<b>Dostavba kanalizace v Brně II.</b>		
- dostavba kanalizace v městských částech -		
<b>Změnový list č. 01/JIH-VH/2020</b>	Datum předložení:	8.6.2020
Ev. č.	Datum schválení:	
Objednatel:	Statutární město Brno	
Správce stavby:	Sdružení Garnets – VRV	
Zhotovitel:	Společnost „Kanalizace Brno II.“ - vedoucí společník OHL ŽS, a.s.; společník I – HOCHTIEF CZ a.s.; společník II – FIRESTA a.s.

Změnový list předkládá:	zhotovitel	
Charakter změny:		Oprava položek dle skutečnosti
Stavba / objekt / úsek:	Stavba: Dostavba kanalizace v Brně II. – oddílná kanalizace v městské části Brno-jih – dostavba kanalizační sítě, včetně komunikace  SO: TZ 06 Vodovod, řad 2	
<b>Specifikace změny:</b> Chybějící část zásypu rýhy ze štěrkopísku v objektu TZ 06 Vodovod – řad 2

## Příloha č. 2 ke ZL 01/JIH-VH/2020 - Zásyp rýhy vodovodu + odpočet drenáží

# SCHÉMA ULOŽENÍ POTRUBÍ TL DN 150, 400 HD-PE d32

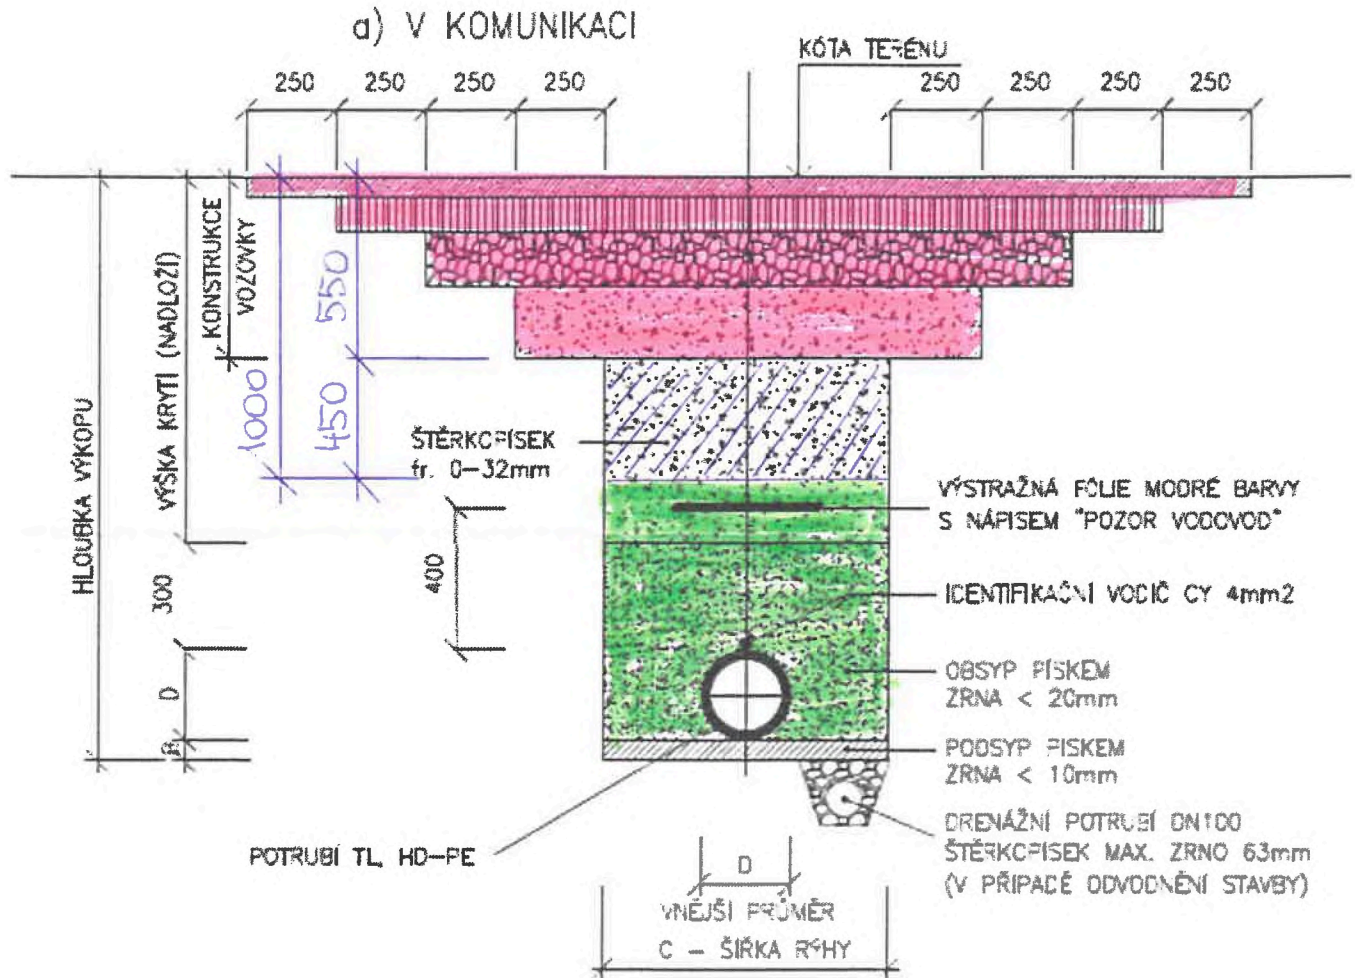
TZ 06 Vodovod, Řad 2 ul. Ořechovská , zásyp jam, šachet, rýh je v PD uvažován do úrovně nivelety vozovky mínus 1m - rozebrání stáv. konstrukce vozovky (řeší položky p.č. 7 až 10 v celkové tl. 55 cm) + výměna aktivní zóny, která ovšem v této části není uvažována ! Použití výkopku je nevhodné - podmíněčně vhodné – „štěrk špatně zrněný“ (doloženo rozbory). Konstrukční vrstvy jsou minimální, vyfrézovaný recyklát se používá na zpětné provizorní zapravení.

SCHEMATICKÉ VYZNAMČENÍ ČINNOSTÍ DLE ZL

- PRÁCE OBSAŽENÉ VE VV KOMUNIKACI
- PRÁCE DLE ZMĚNOVÉHO LISTU
- PRÁCE OBSAŽENÉ VE VV. VH ČÁSTI
